„Konkurs dwuetapowy, realizacyjny na opracowanie koncepcji architektonicznej budynków na potrzeby Urzędu Miasta i Gminy Piaseczno oraz Centrum Kultury z salą widowiskową”

WYJAŚNIENIA 13 TREŚCI REGULAMINU KONKURSU **(PYTANIA INDYWIDUALNE 1i do 5i)**

PYTANIE 5i

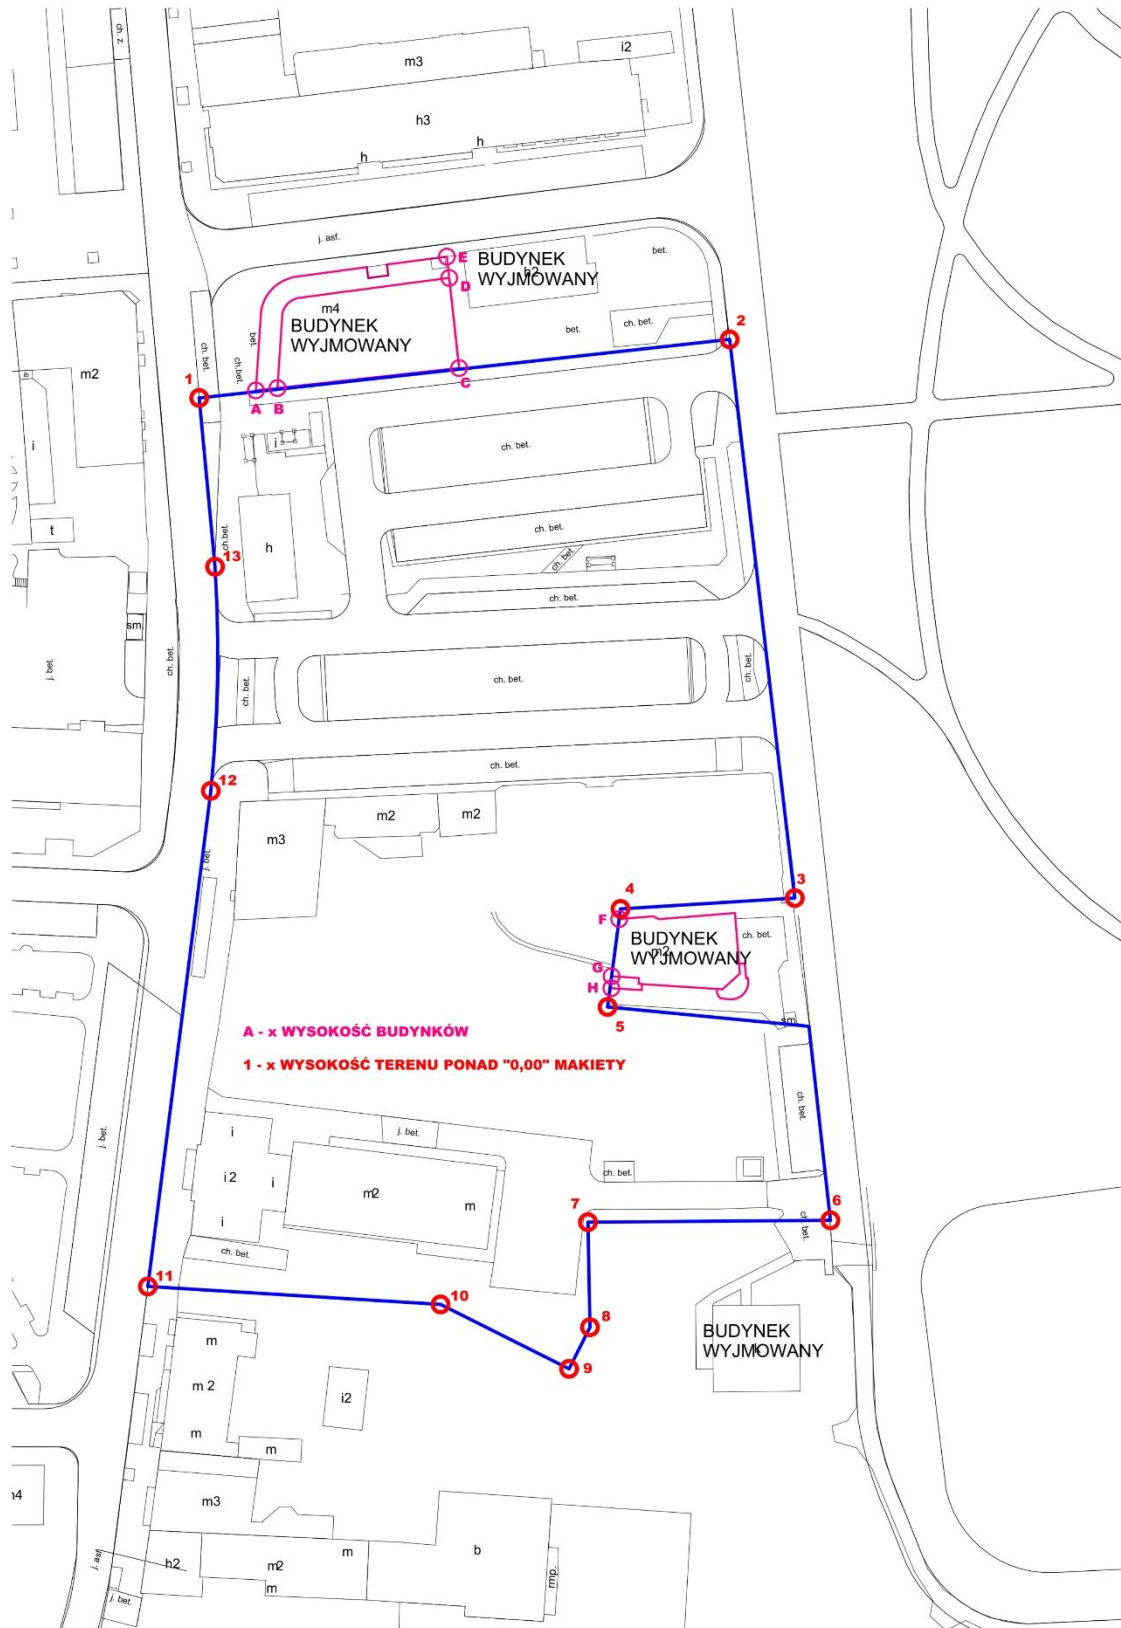
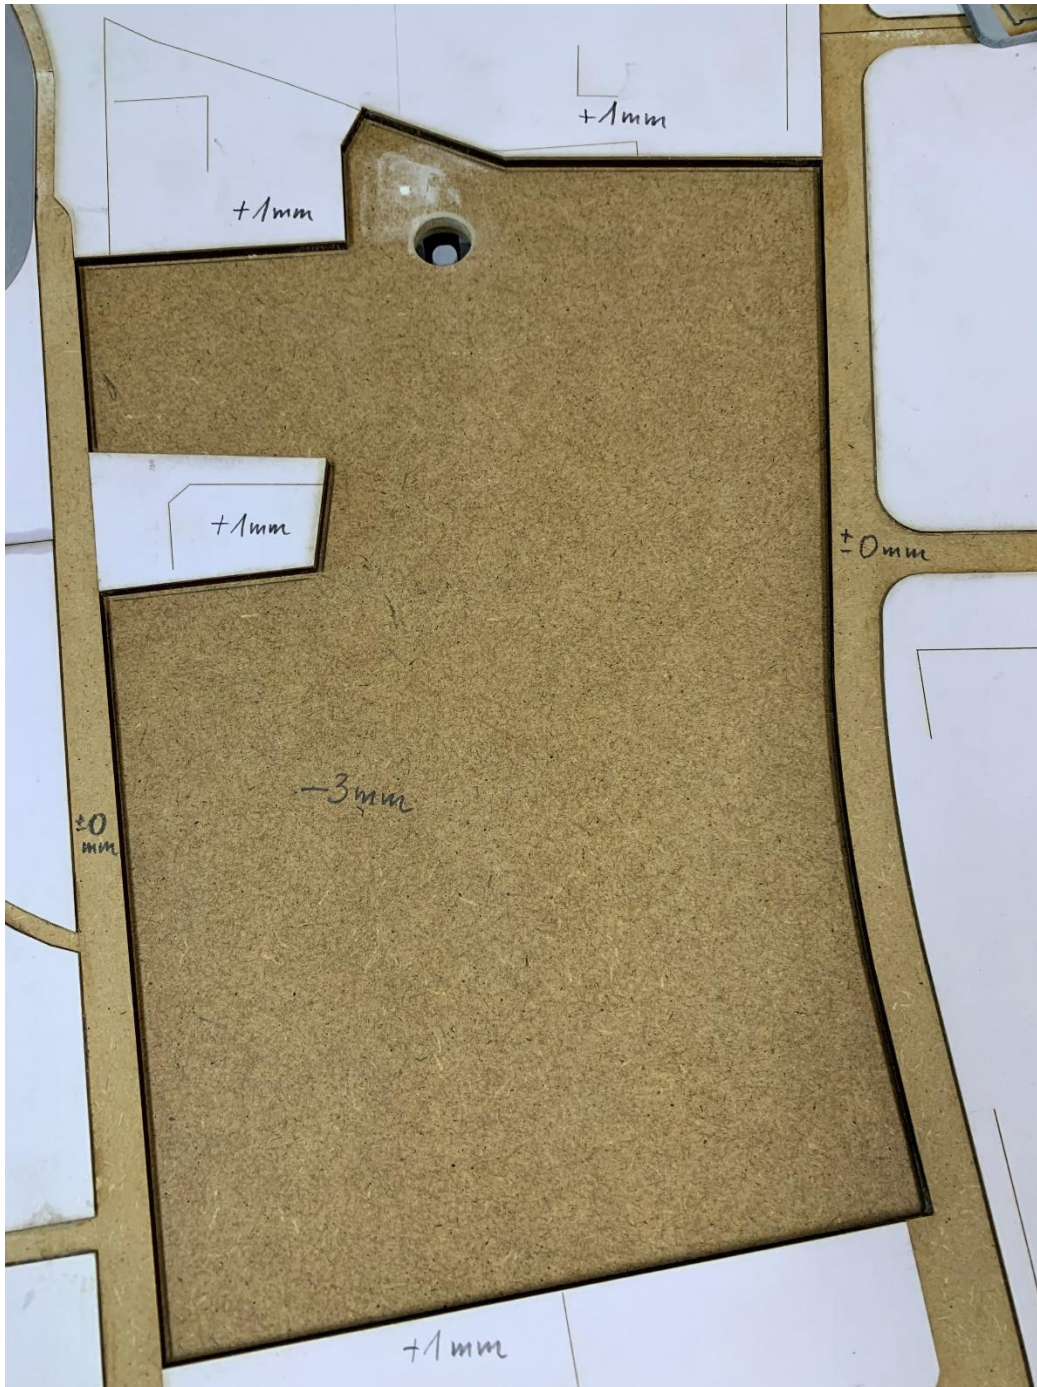
Uprzejmie prosimy o podanie wysokości (rzędnych w m.n.p.m.) makiety matki) dla charakterystycznych punktów wskazanych na załączonym szkicu . Prosimy także o podanie ich wysokości w mm, liczonych od poziomu spodu podstawy makiety.

Organizator nie dysponuje rzędnymi w m.n.p.m. dla charakterystycznych punktów makiety matki wskazanych przez Uczestnika.

Organizator udostępnia poniżej zdjęcie makiety matki (w trakcie prac) z podanymi różnicami wysokości w mm w stosunku do zera makiety.

Na dzień dzisiejszy nie są jeszcze gotowe budynki sąsiadujące z ternem opracowania konkursowego części realizacyjnej. Niezwłocznie po wykonaniu tych budynków na makiecie Organizator prześle Uczestnikom konkursu wysokości tych budynków podane w mm liczonych od poziomu spodu podstawy makiety.
